**Avis délibéré de la mission régionale d'autorité
environnementale sur le projet d'augmentation d'activité
et de modification de paramètres de la fonderie de
Constellium Technology Center sur la commune de
Voreppe (38)**

Avis n° 2024-ARA-AP-1698

Avis délibéré le 21 mai 2024

Figure 2: Localisation des points de prélèvements des eaux souterraines

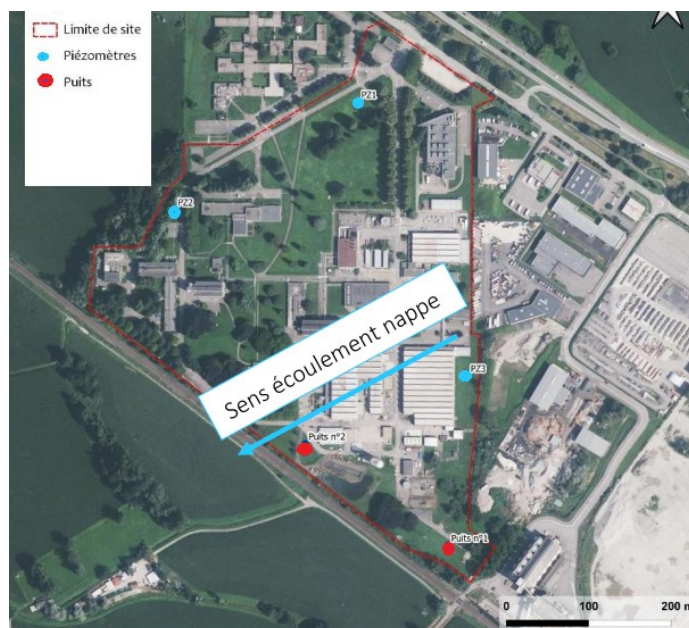
La nappe présente un résiduel de pollution historique en arsenic surveillé par un réseau de 3 piézomètres intérieurs au site. Des divergences sur le sens d'écoulement de la nappe apparaissent entre les différents documents du dossier⁷. Aussi, il semble qu'un des piézomètres (pz1) soit situé en amont hydraulique, un en aval (pz2), la position du troisième au regard de cet écoulement restant à préciser (pz3) ; en outre, deux puits utilisés pour l'alimentation en eau de l'établissement à l'intérieur du site permettent d'effectuer des mesures. Sur l'ensemble de ces 5 points, seul le puits n°2 semble de manière certaine en aval hydraulique d'installations du site potentiellement polluantes. Des analyses d'eaux souterraines sont réalisées trimestriellement dans le cadre du suivi environnemental mis en place pour le site à partir de prélèvements sur ce réseau. Les concentrations en aluminium sont au maximum de 14 µg/l au niveau de pz3 selon les mesures réalisées entre 2018 et 2023. La valeur guide de l'OMS pour l'aluminium dans l'eau de boisson est égale à 200 µg/l.

- **de préciser le sens d'écoulement de la nappe (compte tenu des divergences observées dans les documents) et de justifier le positionnement des piézomètres au regard de ce sens d'écoulement et des risques du site ;**
- **de présenter les dispositions en place pour éviter une pollution des sols et de la nappe par des eaux d'extinction d'incendie potentiellement polluées.**

Figure 3 : Cartographie des zones de dispersion de poussières simulées (source : étude d'impact)

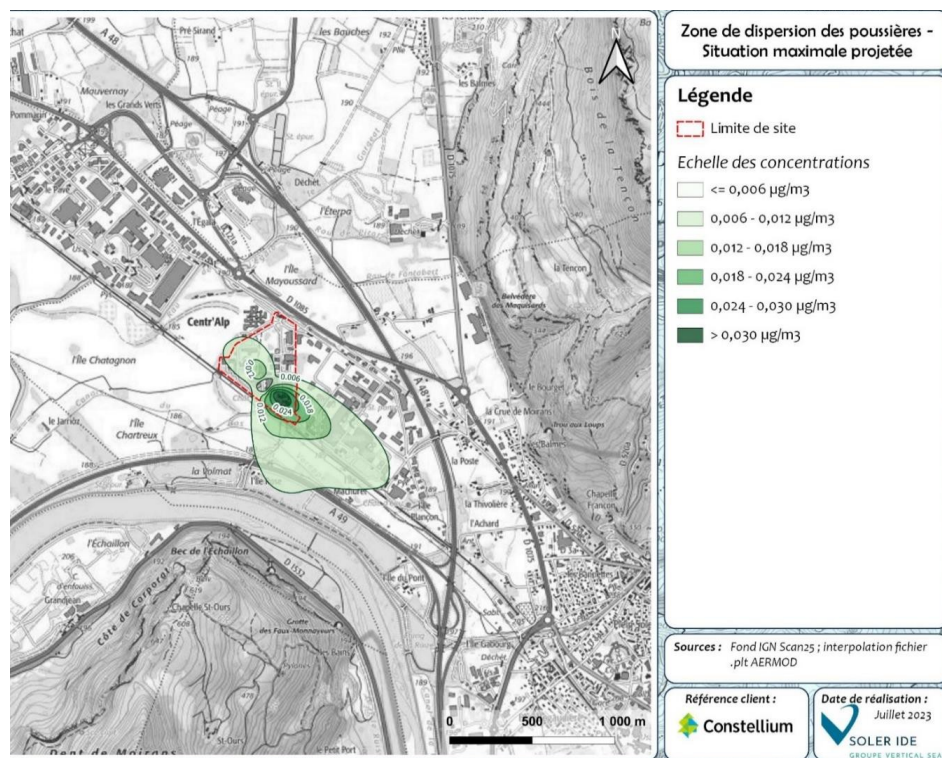
Le flux total en polluants sur 24 h augmentera proportionnellement aux heures de fonctionnement. L'impact sur la dispersion des poussières, paramètre considéré comme traceur d'émission¹¹, a été évalué par simulation numérique. Les paramètres pris pour la simulation sont précisés page 110 à 115 de l'étude d'impact et sont majorants (prise en compte du flux maximum autorisé et non du flux réel mesuré en 2023). La cartographie de dispersion résultante est représentée ci-dessous. Les zones de dispersion évitent entièrement les zones d'habitats (représentées en rose sur la figure 1 du présent avis). Avec une contribution maximale en poussières hors site de 0,024 µg/m³ à comparer avec un objectif de qualité de l'air défini par l'OMS pour les poussières les plus fines à 5 µg/m³¹², la contribution de la fonderie à la dégradation de la qualité de l'air peut être considérée comme négligeable. Cependant, les concentrations actuelles mesurées dans l'environnement pour les PM_{2,5} de 11,1 µg/m³ sont supérieures à l'objectif de qualité¹³. Aucune analyse physico-chimique des poussières ne semble avoir été effectuée. Et contrairement à ce que l'exploitant écrit « *comme les NOx, les poussières (PM 10 et PM 2,5) sont des indicateurs de pollution atmosphérique en milieu urbain pour lesquelles ils n'existent à ce jour aucune VTR* » (page 91 de l'Évaluation de l'État des Milieux et des Risques Sanitaires) une VTR (valeur toxicologique de référence) long terme pour les PM_{2,5} de l'air ambiant a été proposée par l'ANSES en 2023. Or, dans le cas d'une pollution particulaire ayant une composition physico-chimique spécifique (ex : aérosols de particules enrichies en métaux), les VTR dédiées aux substances chimiques particulières en question doivent être utilisées quand elles existent. Cette composition physico-chimique a été simulée à partir d'une modélisation de la dispersion atmosphérique, mais ne résulte pas d'une mesure sur le terrain.

Figure 5: zones d'effets associées à l'éclatement de tubes sur le trailer H2 pris dans un incendie

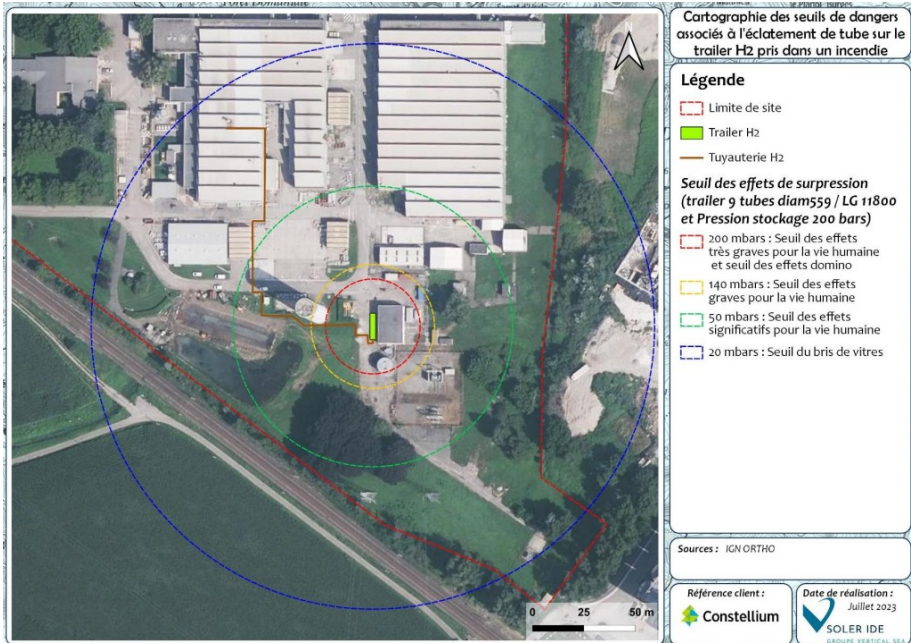
Le stockage et l'utilisation de dihydrogène par le projet génèrent également des risques nouveaux : éclatement d'une bouteille, feu torche au niveau d'une fuite, explosion d'une atmosphère rendue explosive. Le plus impactant en termes de zones d'effets est l'éclatement de tube sur le trailer H2 (scénario F1.12).

Le stockage et l'utilisation de l'oxygène par le projet peuvent générer un phénomène de sur-oxygénation en cas de fuite aggravant le risque d'incendie en raison d'une modification significative des paramètres de combustion lorsqu'une certaine concentration est atteinte. Ce risque de sur-oxygénation a été écarté de l'analyse par le bureau d'étude. Le risque majeur étant associé au scénario F1.12 d'explosion pneumatique d'un tube d'hydrogène pris dans un incendie, le choix du bureau d'étude n'appelle pas de remarque.
